**ELEMENTOS ADICIONAIS
“PEDREIRA PEGÕES VELHOS”**

Outubro de 2022

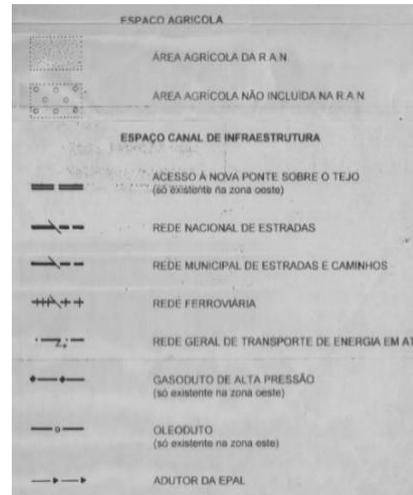
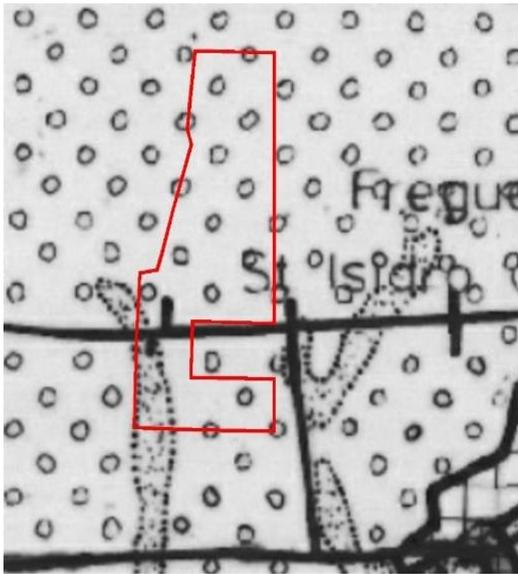
1.4. TÊM DE SER IDENTIFICADAS, LOCALIZADAS E CARATERIZADAS EVENTUAIS INTERVENÇÕES EM TODA A ÁREA DO PROJETO, NOMEADAMENTE, AO NÍVEL DO PAVIMENTO E/OU DE QUALQUER IMPERMEABILIZAÇÃO, OCUPAÇÃO OU CONSTRUÇÃO;

Para além das intervenções atrás descritas na Tabela n.º1 relativamente à Unidade de Lavagem e Classificação de Areias, a única intervenção prevista, ao nível de impermeabilização é a criação de valas de drenagem perimetrais, de acordo com o descrito nos pontos 3.6 e 3.7 do presente documento.

No que diz respeito às valas de drenagem e valas de “substituição” das linhas de água naturais, estas serão construídas em betão, impermeabilizando uma área aproximada de 2250 m².

Figura n.º 2: Faseamento da Lavra.

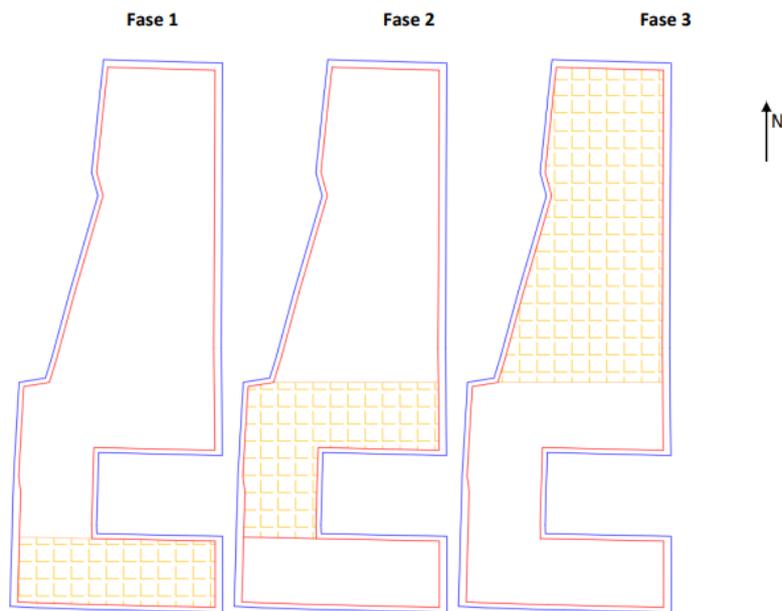
1.5. O MESMO TEM DE ACONTECER RELATIVAMENTE AO CUMPRIMENTO/CONFORMIDADE DE TODAS AS AÇÕES E DA GLOBALIDADE DO PROJETO RELATIVAMENTE ÀS PRESCRIÇÕES APLICÁVEIS DO PDM DO MONTIJO;

Como referido na descrição do Projeto, o faseamento da lavra é constituído por três fases de exploração, designadamente (Figura n.º 2):

- **Fase 1:** Exploração da zona Sul da área a licenciar até à cota 50 m, com o intuito de instalar posteriormente uma unidade de lavagem e classificação de areias;
- **Fase 2:** Rebaixamento da cota mínima de exploração da pedreira até à cota 40 m e avanço dos 4 pisos, em simultâneo, de Sul para Norte;
- **Fase 3:** Na região mais a Norte da área, serão criados mais dois pisos, um de 60 m e outro de 65 m, que serão também explorados em simultâneo com os anteriores quatro pisos da Fase 2.

Figura n.º 7: Áreas de inundação (T = 100 anos) e zonas com risco potencial significativo de inundação (fonte: APA)

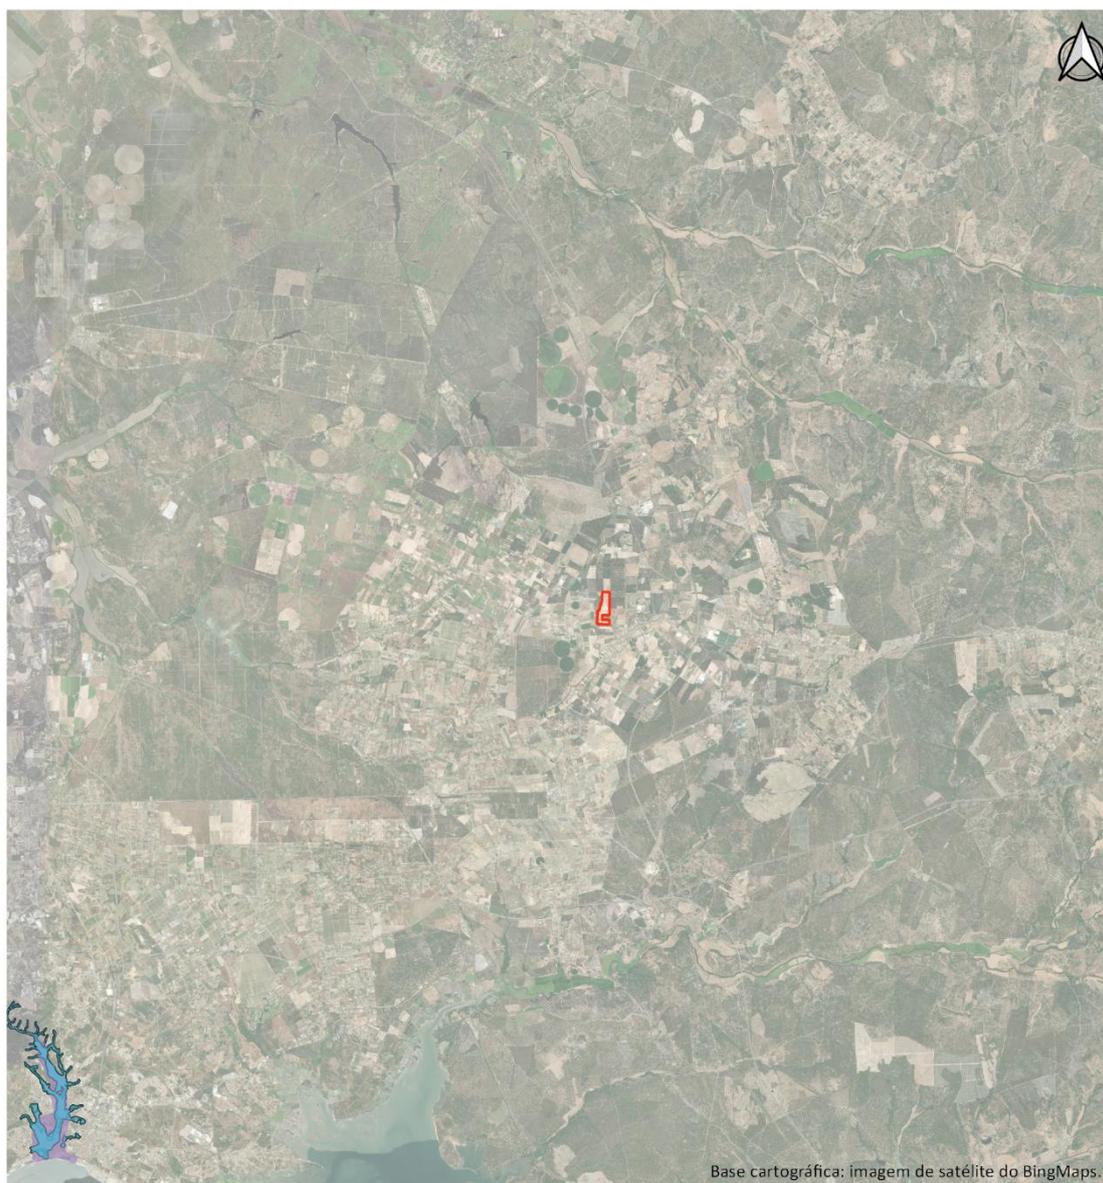
2.9. APRESENTAR ESTUDO HIDROLÓGICO E HIDRÁULICO QUE ESCLAREÇA A SITUAÇÃO DE REFERÊNCIA RELATIVAMENTE ÀS DUAS LINHAS DE ÁGUA, A NASCENTE E A POENTE DO PROJETO, AFLUENTES DA RIBEIRA DE PEGOS CLAROS, NO QUE RESPEITA À INUNDABILIDADE PARA O PERÍODO DE RETORNO DE 100 ANOS;

Complementarmente à informação constante no o estudo hidrológico e hidráulico, salienta-se que de acordo com informação disponibilizada no SNIAMB/APA, na massa de água não se encontram cartografadas quaisquer áreas de inundação (com distintos períodos de retorno) e/ou zonas com risco potencial significativo de inundação.

Conforme evidenciado na Figura n.º 7, num raio de 20 km em torno da área de Projeto não se encontram quaisquer áreas de inundação, zonas com risco potencial significativo de inundação e/ou marcas de cheia.

Figura n.º 10: Local visitado para amostragem de água superficial.

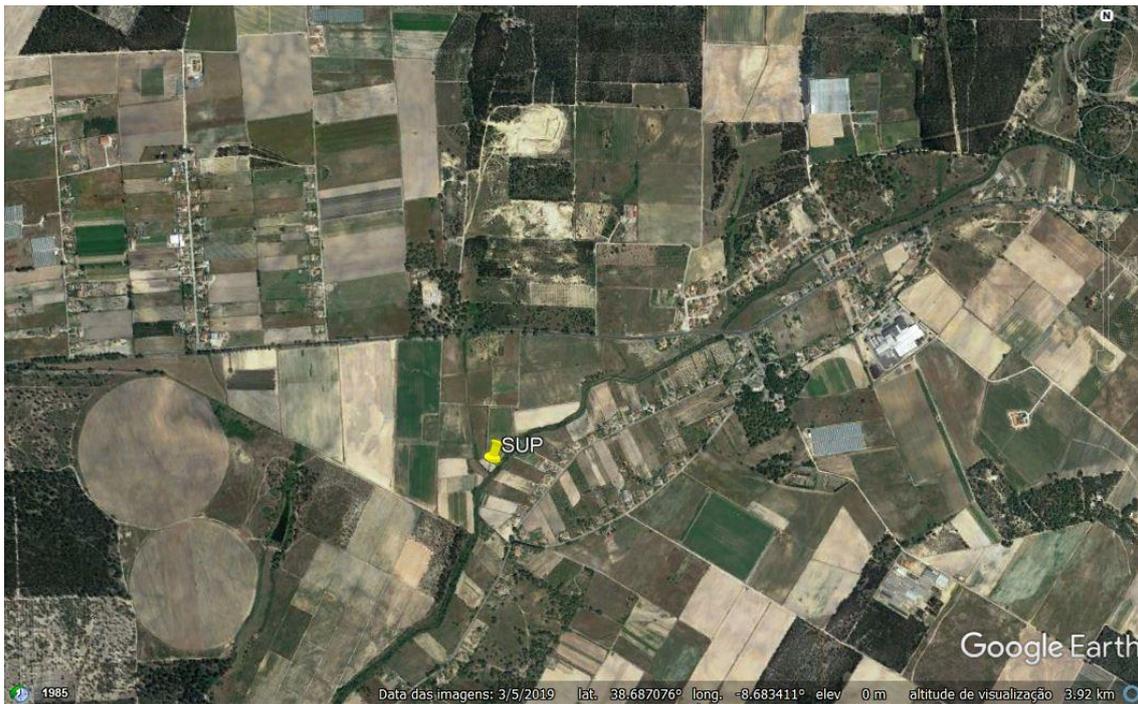
2.11. APRESENTAR UMA CARACTERIZAÇÃO DE REFERÊNCIA, A NÍVEL LOCAL, DA QUALIDADE DOS RECURSOS HÍDRICOS SUPERFICIAIS, CONSIDERANDO O PONTO DE AMOSTRAGEM PROPOSTO NA FIGURA SEGUINTE E OS SEGUINTE PARÂMETROS: PH (-), CBO5 (MG/L O₂), AZOTO AMONICAL (MG/L NH₄), FÓSFORO TOTAL (MG/L P), NITRATOS (MG/L NO₃), OXIGÉNIO DISSOLVIDO (MG/L O₂) E TAXA DE SATURAÇÃO DE OXIGÉNIO (%), BEM COMO O PARÂMETRO SÓLIDOS SUSPENSOS TOTAIS (SST), CONSIDERANDO OS CRITÉRIOS DE CLASSIFICAÇÃO DAS CONDIÇÕES GERAIS DOS ELEMENTOS QUÍMICOS E FÍSICO-QUÍMICOS EM RIOS, PREVISTOS NO DOCUMENTO "CRITÉRIOS PARA A CLASSIFICAÇÃO DAS MASSAS DE ÁGUA" QUE INTEGRA OS PGBH, 3º CICLO DE PLANEAMENTO 2022-2027, EM FASE DE PARTICIPAÇÃO PÚBLICA ATÉ 30 DE SETEMBRO DE 2022 ([HTTPS://WWW.APAMBIENTE.PT/SITES/DEFAULT/FILES/_AGUA/DRH/PARTICIPACAOPUBLICA/PGRH/2022-2027/3_FASE/PGRH_3_SISTEMASCLASSIFICACAO.PDF](https://www.apambiente.pt/sites/default/files/_AGUA/DRH/PARTICIPACAOPUBLICA/PGRH/2022-2027/3_FASE/PGRH_3_SISTEMASCLASSIFICACAO.PDF));

No dia 26 de julho de 2022 foi efetuada visita ao local com coordenadas 38,67946 N / 8,67695 W (Figura n.º 10) verificando-se a ausência de caudal na linha de água e a inviabilização da concretização da amostragem de água (Figuras n.º 11 e 12).

Figura n.º 15: Localização da área de intervenção com base no Zonamento Sísmico em Portugal Continental considerado no Eurocódigo 8 (NP EN 1998-1) e o Anexo Nacional (2009) (retirado de <https://spessismica.pt/eurocodigo-8/>)

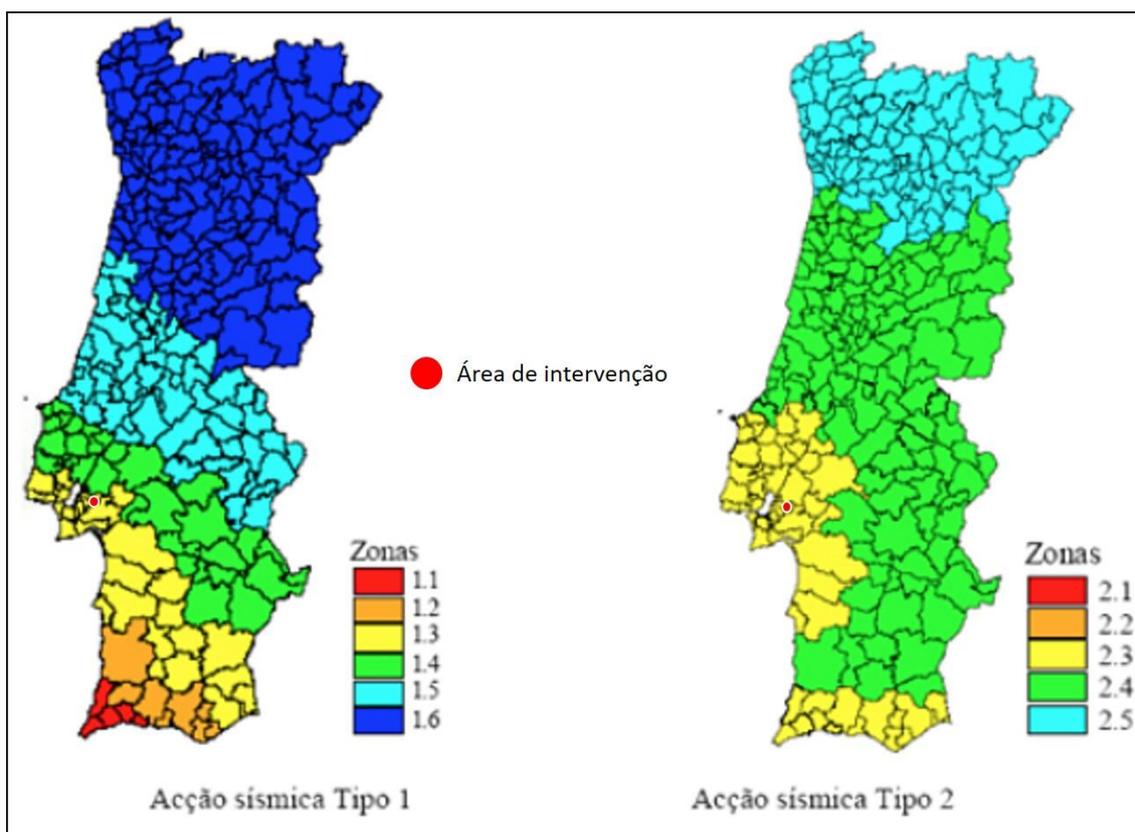
4.1. É FEITO O ENQUADRAMENTO NO RSAEEP (ALGO DESATUALIZADO), DEVENDO A ÁREA DE ESTUDO SER ENQUADRADA NO ZONAMENTO SÍSMICO, MAIS RECENTE, DEFINIDO NO ANEXO NACIONAL DO EUROCÓDIGO 8, COM REFERÊNCIA ÀS RESPECTIVAS AÇÕES SÍSMICAS;

Segundo o Eurocódigo 8 (EN 1998), a área de intervenção (Figura n.º 15) insere-se na Zona 1.3 de zonamento sísmico (aceleração máxima de referência = $1,5 \text{ m/s}^2$), referente a Ação Sísmica tipo 1, que diz respeito ao sismo afastado, ou seja, um sismo de maior magnitude a maior distância focal (cenário de geração interplacas). A área insere-se igualmente na zona 2.3 de zonamento sísmico (aceleração máxima de referência = $1,7 \text{ m/s}^2$), referente a Ação Sísmica tipo 2, que representa “sismo próximo”- sismo de magnitude moderada e pequena distância focal (cenário de geração intraplacas).
